改善箇所説明図

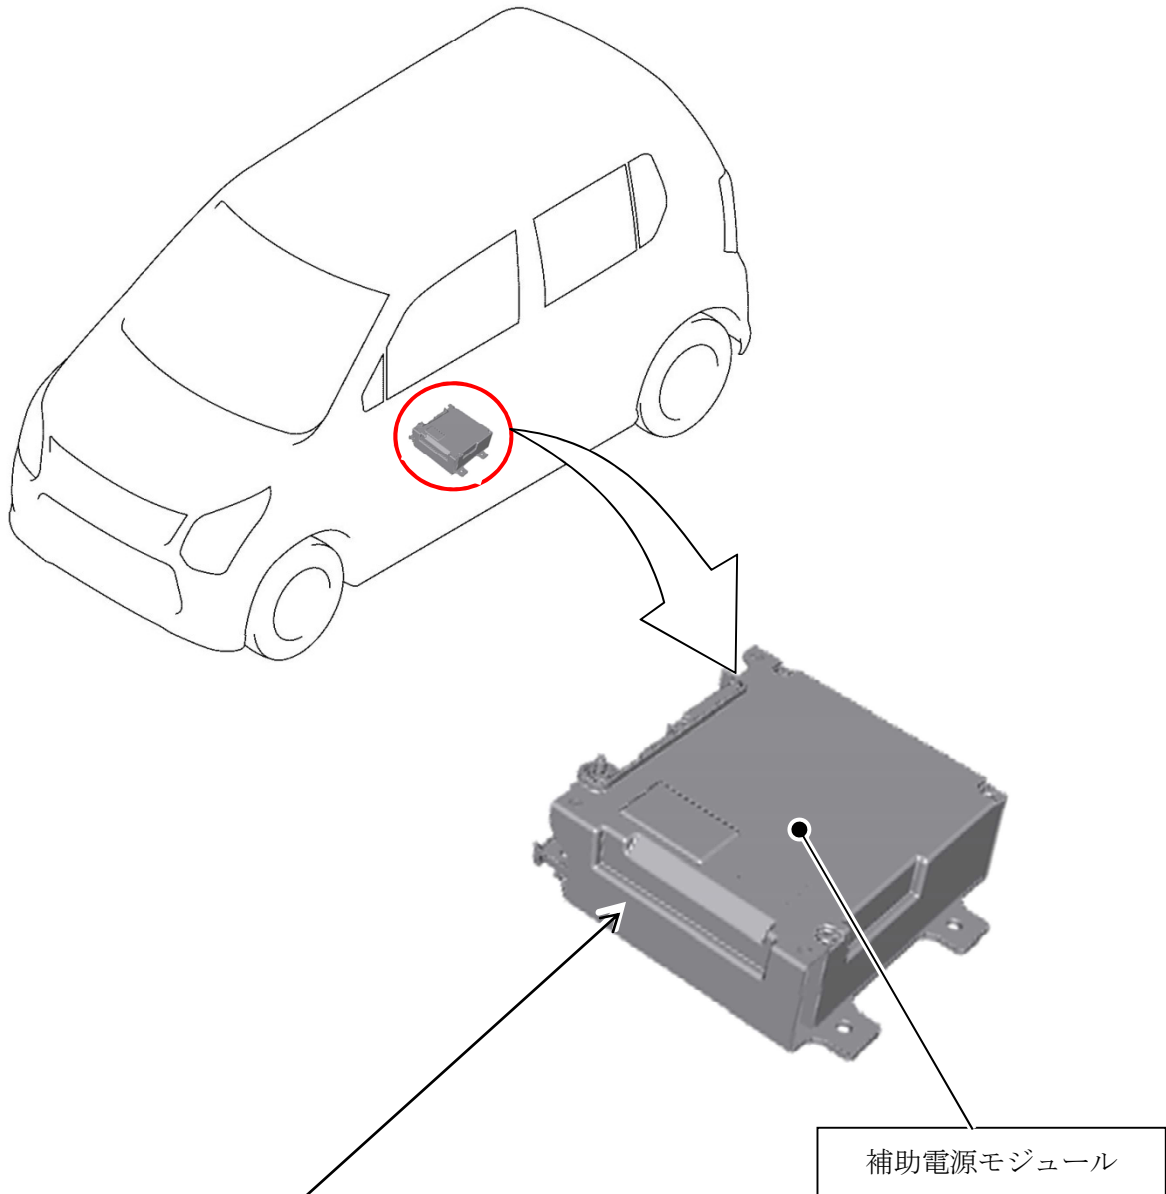
基準不適合箇所

補助電源モジュールの構成部品（素子）の溶着が不適切なため、当該素子内部に亀裂が生じているものがある。そのため、通電の繰返しにより当該素子が損傷し、アイドリングストップシステムOFF表示灯が点滅してアイドリングストップ機能が停止、または、エンストするおそれがある。

改善の内容

全車両、補助電源モジュールを良品に交換する。

識別： IDプレートに水色のシールを貼付する。
